福島第一原子力発電所 特定原子力施設に係る実施計画変更比較表（第Ⅱ章 2.11 使用済燃料プールからの燃料取り出し設備 添付資料3-1）

福島第一原子力発電所 特定原子力施設に係る実施計画変更比較表（第Ⅱ章 2.45 大型廃棄物保管庫）

図 4-4 原子炉建屋オペレーティングフロア及び燃料取り出し用構台換気設備系統図

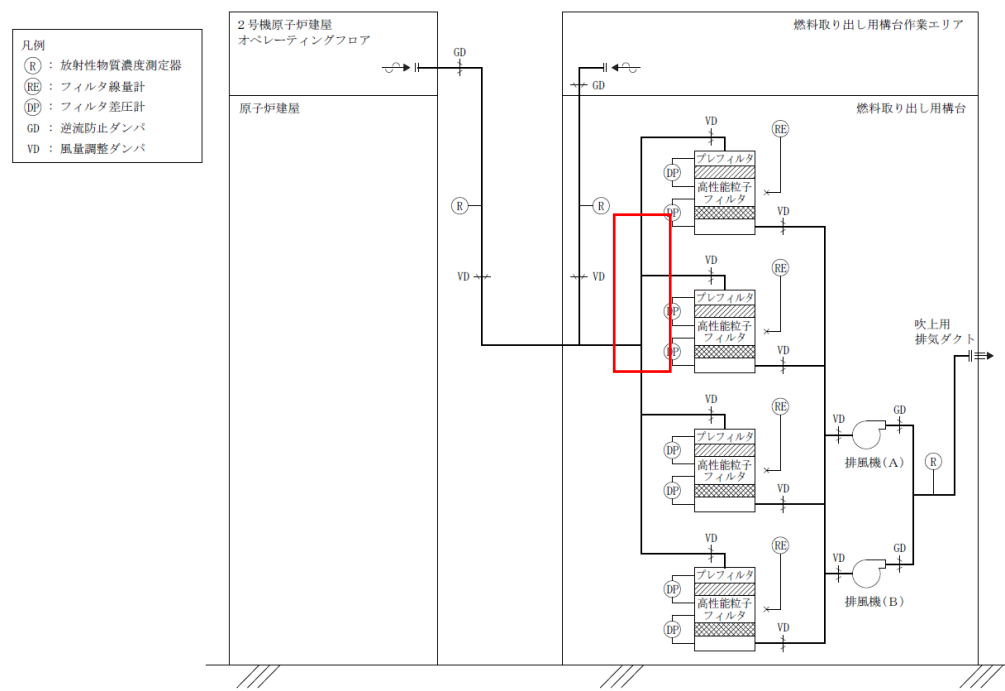
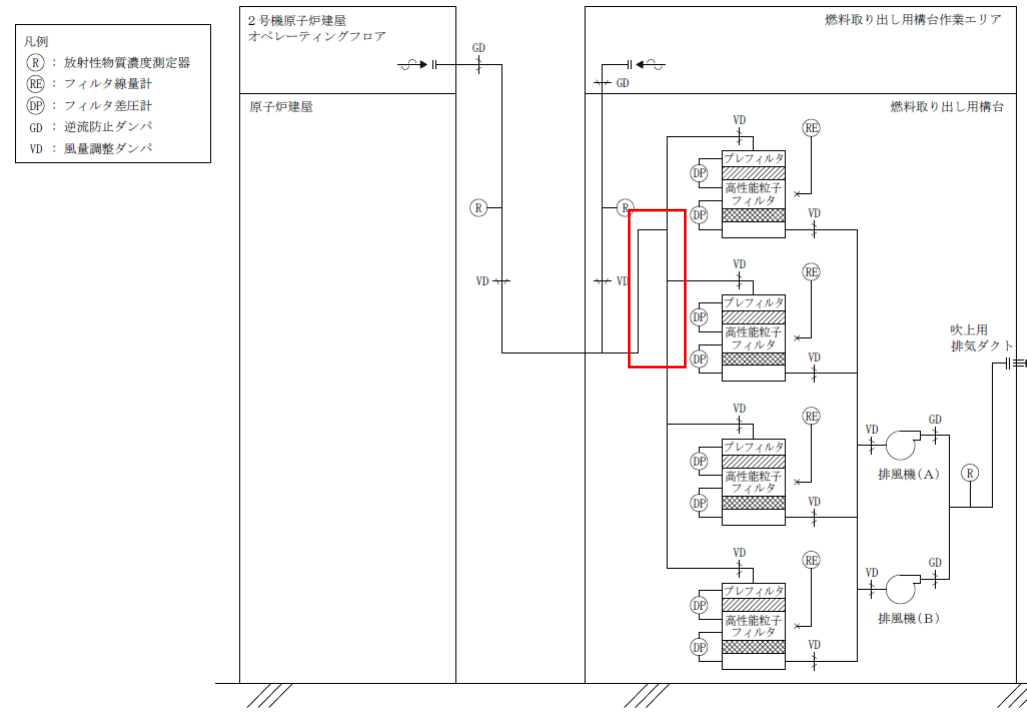
記載の適正化

図-1 原子炉建屋オペレーティングフロア及び燃料取り出し用構台換気設備系統図（添付3-1図4-4再掲）

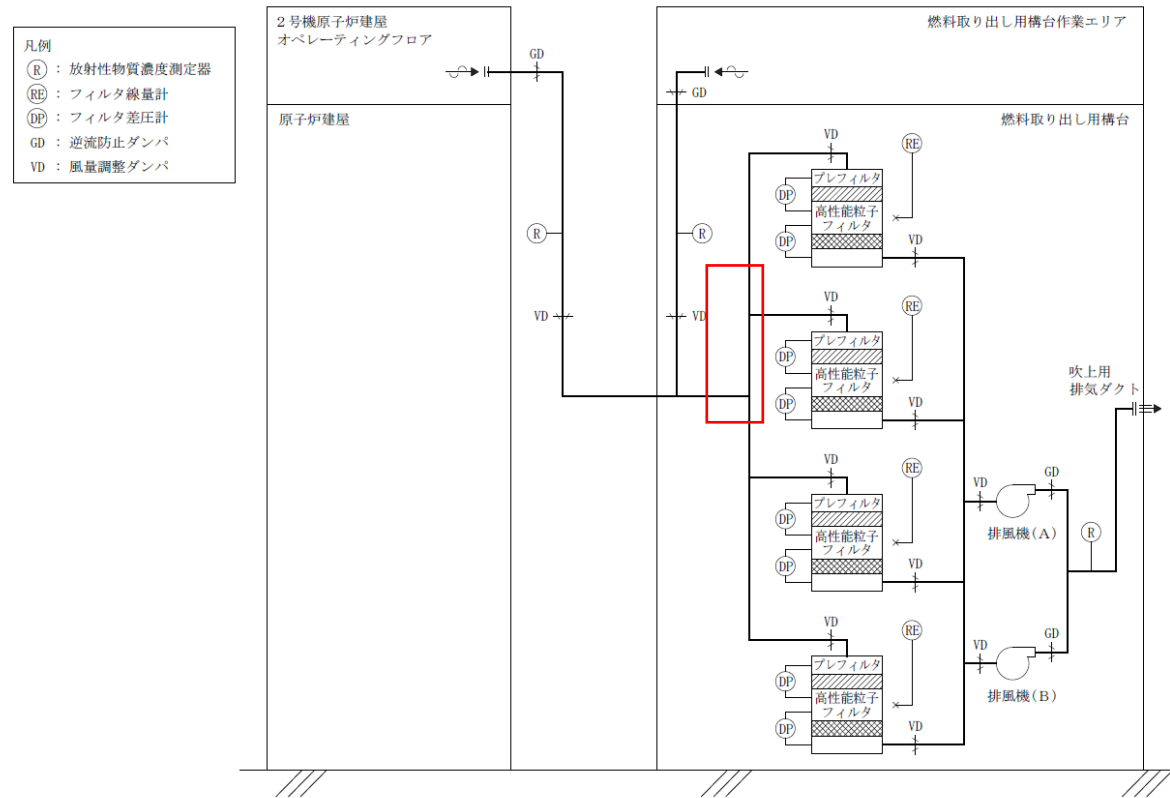
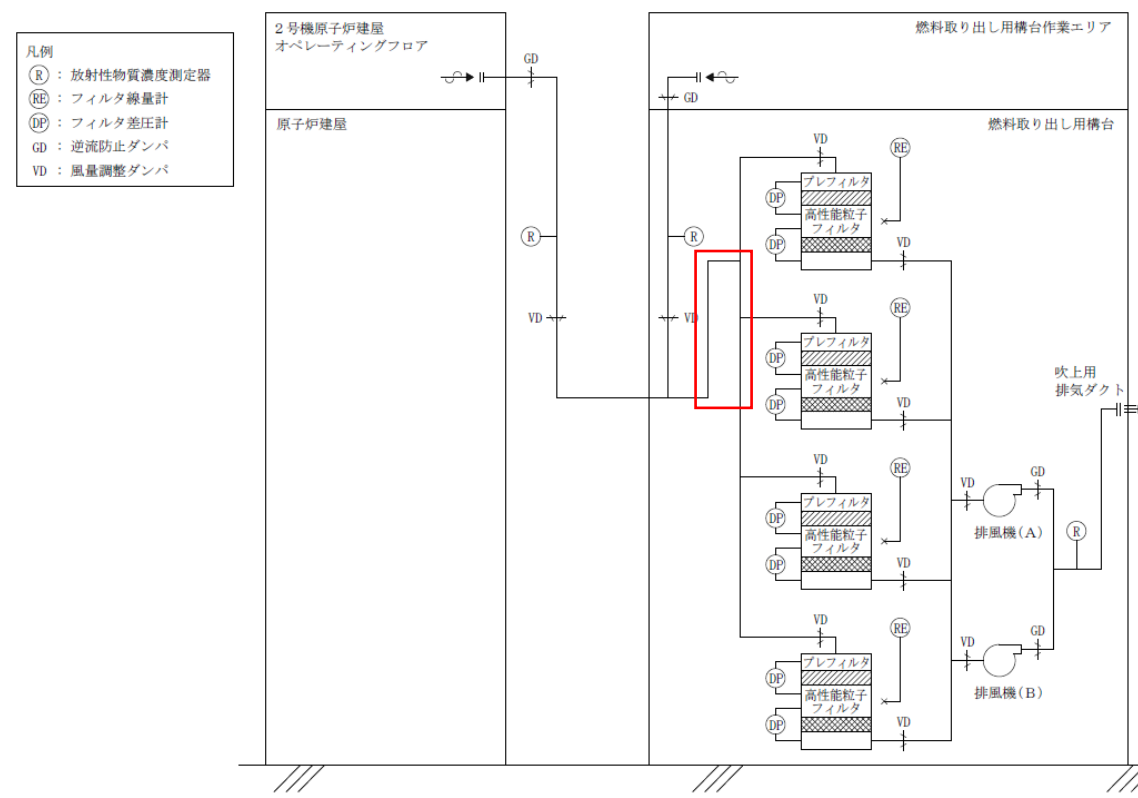
記載の適正化

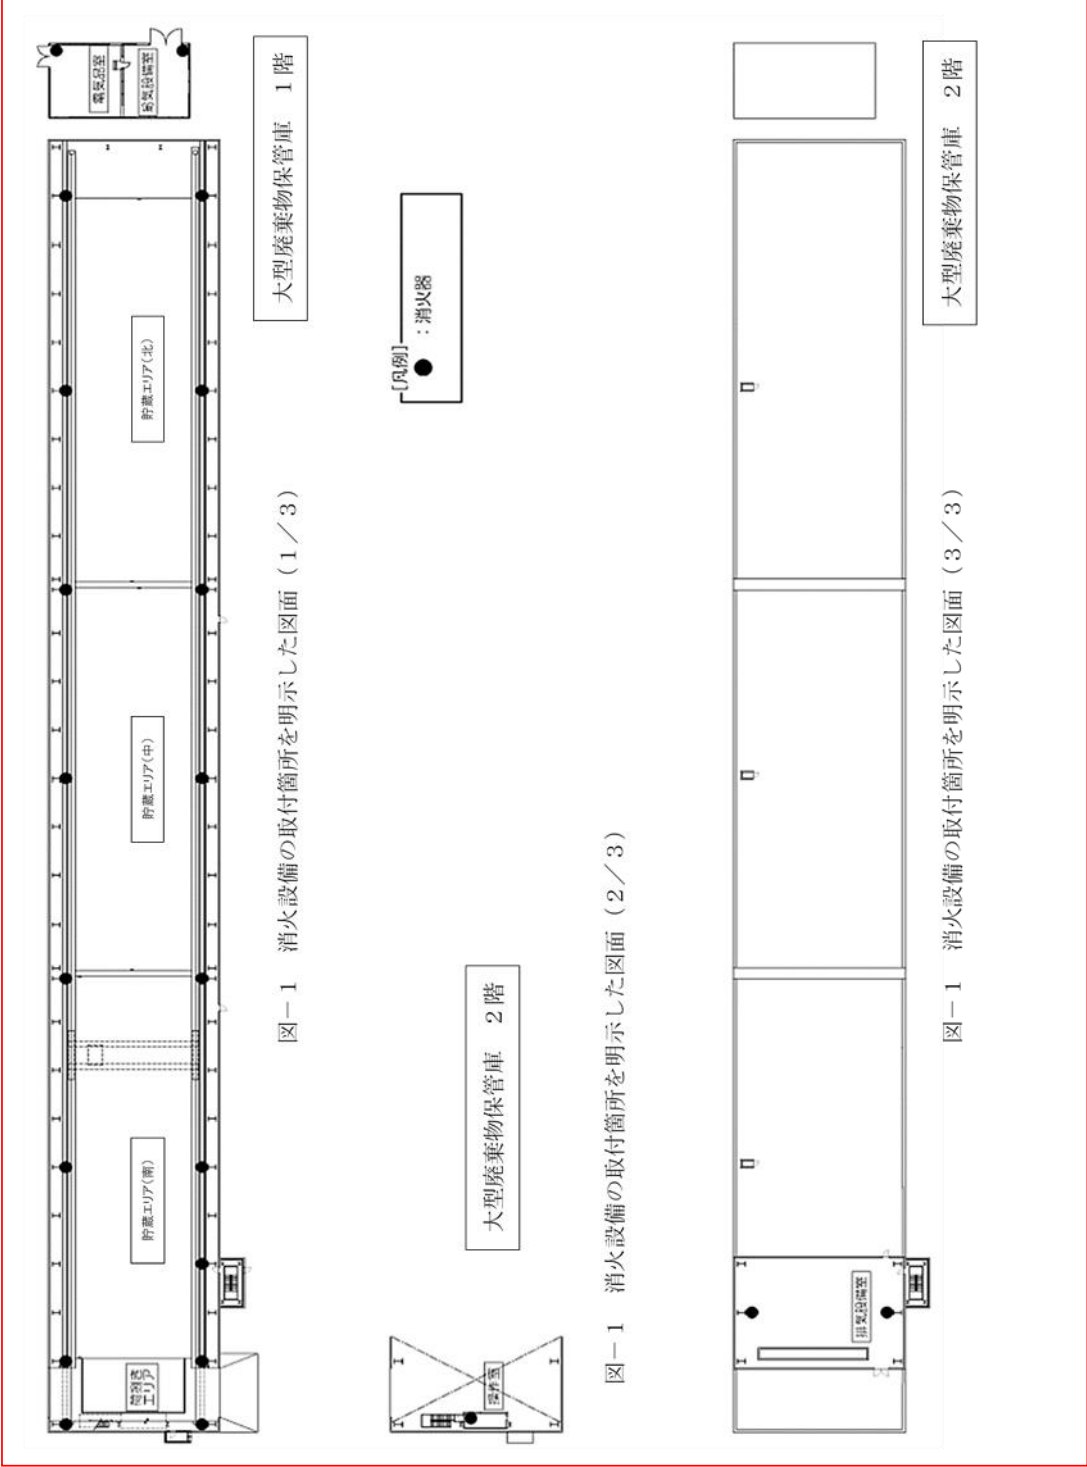
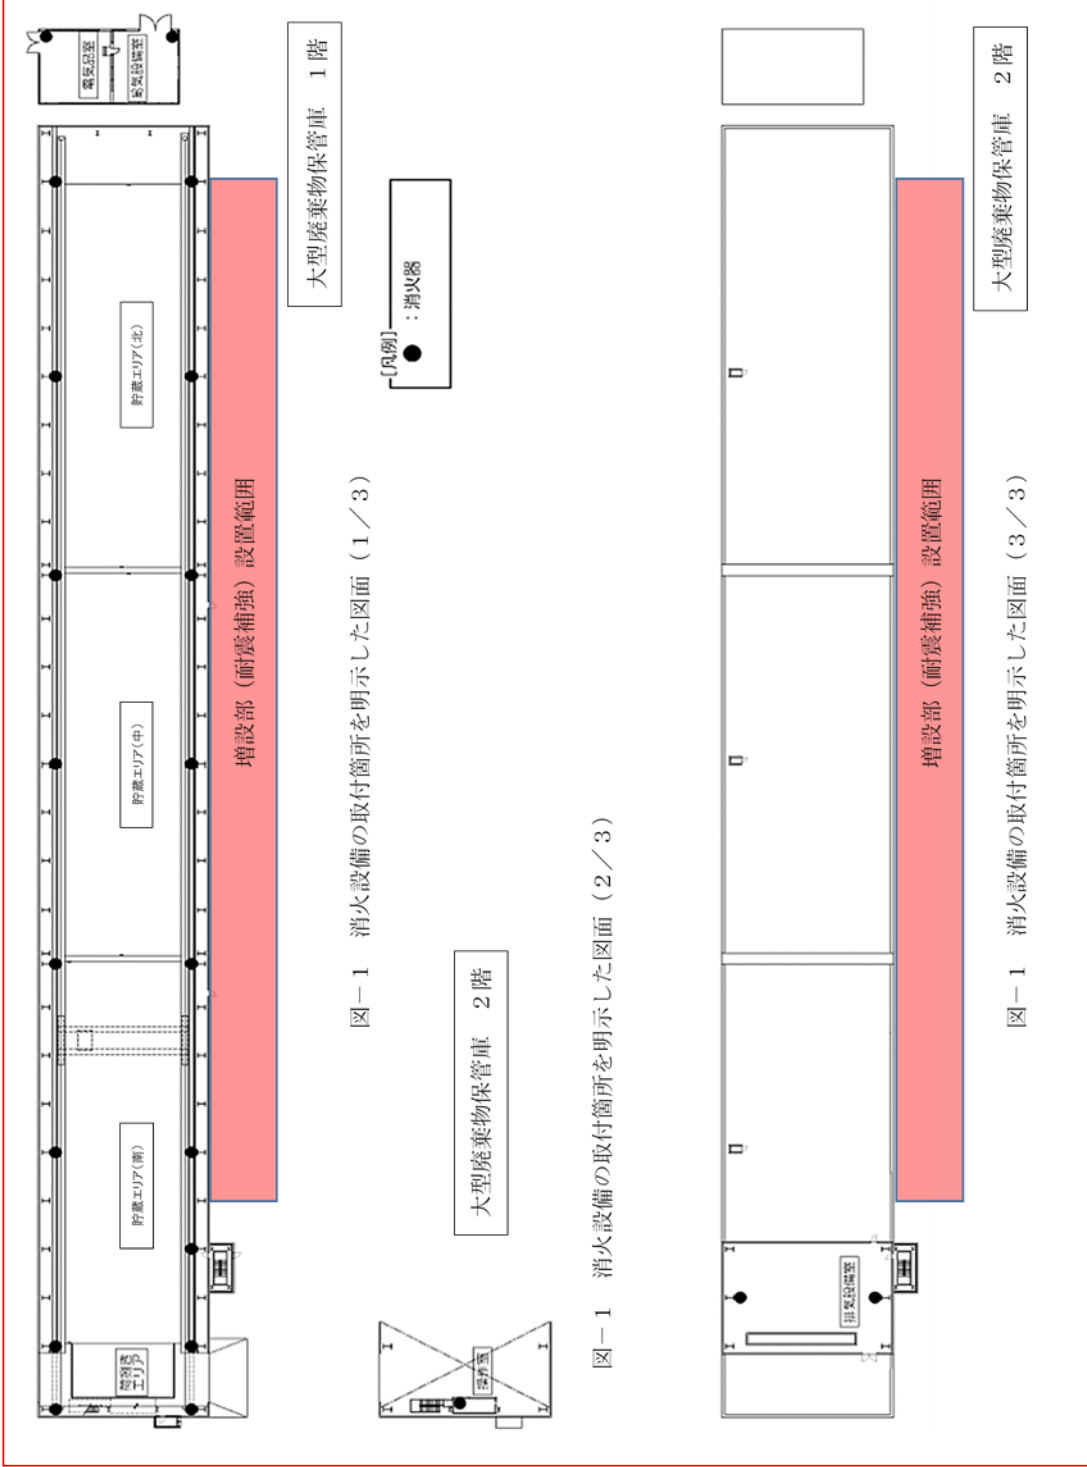
耐震補強工事に伴う記載の追加
